SUS株式会社

製品仕様変更のご案内

販売店	アイテムNo.	名称	写真
G-Fun オンラインストア DCM オンラインストア DCM 一部店舗 amazon	SGF-0315	マルチコネクタインナーノブボルト

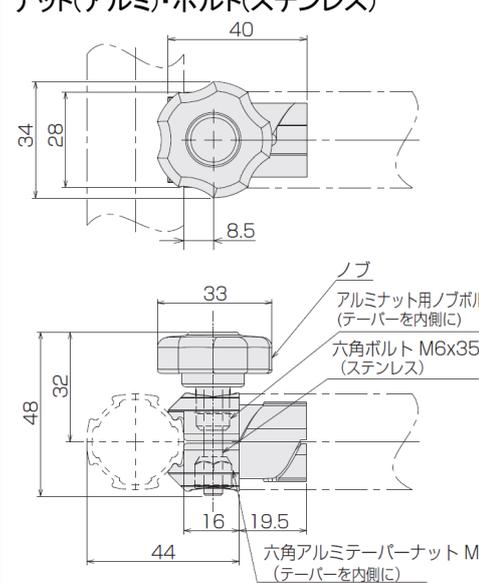
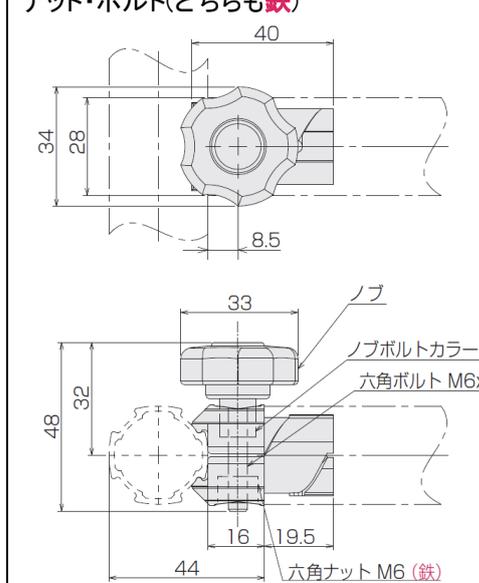
現行品	変更品
質量	60g	65g
仕様	<p>ナット(アルミ)・ボルト(ステンレス)</p>  <p>40 34 28 8.5 33 48 32 16 19.5 44 ノブ アルミナット用ノブボルトカラー (テーパーを内側に) 六角ボルト M6x35 (ステンレス) 六角アルミテーパーナット M6 (テーパーを内側に)</p>	<p>ナット・ボルト(どちらも鉄)</p>  <p>40 34 28 8.5 33 48 32 16 19.5 44 ノブ ノブボルトカラー 六角ボルト M6x35 (鉄) 六角ナット M6 (鉄)</p>
